Service Bulletin

NO.
426

Onregelmatig/hoog toerental

Onstabiel en/of te hoog toerental bij B18U motoren

B18U
440/460

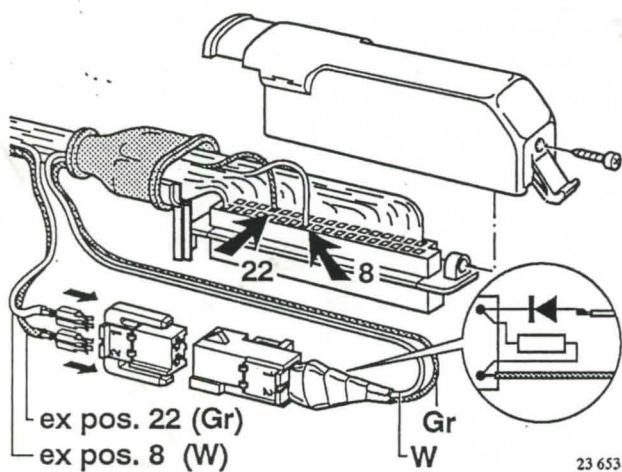
De stroom door de stationair schakelaar van B18U motoren is zo klein (1 mA) dat de schakelaar niet optimaal kan functioneren.

De oplossing bestaat uit het inbouwen van een kit O/N 3345531-2 waarmee de stroom door de stationair schakelaar wordt vergroot.

Neem de connector van de regeleenheid motorsysteem los.

Open de connector.

Neem de witte draad van positie 8 en de grijze (of wit-grijze draad) van positie 22 los.

Steek deze twee draden in de bijgeleverde 2-polige connector.

Steek de twee draden van de bijgeleverde kabelboom in de posities 8 (witte draad) en 22 (grijze draad) van de connector van de regeleenheid.

Verbind de twee 2-polige connectoren en bevestig deze met tape aan de injectiekabelboom.

Sluit de connector.

Monteer de connector op de regeleenheid.

Als controle kan de stroom door de schakelaar worden gemeten bij lopende motor: ± 14 mA.
